Gemeinde Friedeburg

62. Flächennutzungsplanänderung

Bebauungsplan Nr. 9 „Nördliche Frieslandstraße“

Abwägungsvorschläge

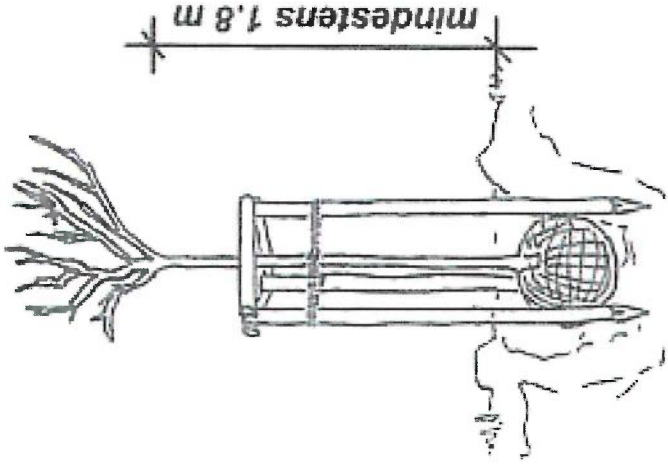
einer neuen Wallhecke ist in den in der folgenden Abbildung dargestellten Bemaßungen zu realisieren. Eine Festsetzung des alten Wallheckenbestandes im Nordosten des Plangebiets nach Befreiung aus dem Schutzstatus nach § 22 Abs. 3 NAGBNatSchG und zum Erhalt des Landschaftsbildes wird sehr begrüßt.  Abbildung 1: Profil eines neu anzulegenden Wallkörpers Die unter Punkt 6 formulierte Festsetzung zum Erhalt von Laubbäumen sollte folgendermaßen ergänzt bzw. verändert werden: „Innerhalb der festgesetzten Flächen mit Pflanzbindung sind heimische Laubbäume ab einem Stammdurchmesser von 25 cm ... dauerhaft zu erhalten und bei Ausfall zu ersetzen (...).“ Die kenntlich gemachten Änderungsvorschläge begründen sich durch das Ausschließen gebietsfremder Arten und somit potenzieller Neophyten sowie durch die Festsetzung von Laubbäumen ab einer bestimmten Größe. In der ursprünglich	Der Stellungnahme wird beachtet. Erläuterung: Die textliche Festsetzung zum Erhalt von Laubbäumen wird redaktionell im Sinne der Stellungnahme überarbeitet.

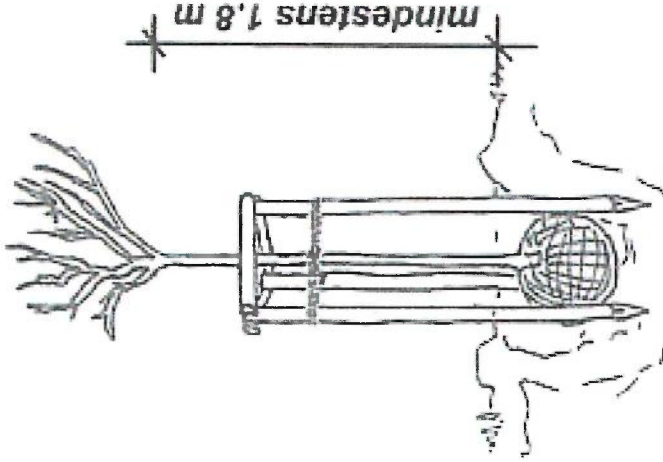
Abbildung 1: Profil eines neu anzulegenden Walkkörpers Die unter Punkt 6 formulierte Festsetzung zum Erhalt von Laubbäumen sollte folgendermaßen ergänzt bzw. verändert werden: „Innerhalb der festgesetzten Flächen mit Pflanzbindung sind heimische Laubbäume ab einem Stammdurchmesser von 25 cm ... dauerhaft zu erhalten und bei Ausfall zu ersetzen (...).“ Die kenntlich gemachten Änderungsvorschläge begründen sich durch das Ausschließen gebietsfremder Arten und somit potenzieller Neophyten sowie durch die Festsetzung von Laubbäumen ab einer bestimmten Größe. In der ursprünglich gewählten Formulierung wären Laubbäume mit einem Stammdurchmesser >25 cm (in 1 m Höhe vom Boden gemessen) nicht von der genannten Festsetzung erfasst, was als nicht zielführend für die Einpassung in das Landschaftsbild zu bewerten ist.	Der Stellungnahme wird beachtet. Erläuterung: Die textliche Festsetzung zum Erhalt von Laubbäumen wird redaktionell im Sinne der Stellungnahme überarbeitet.
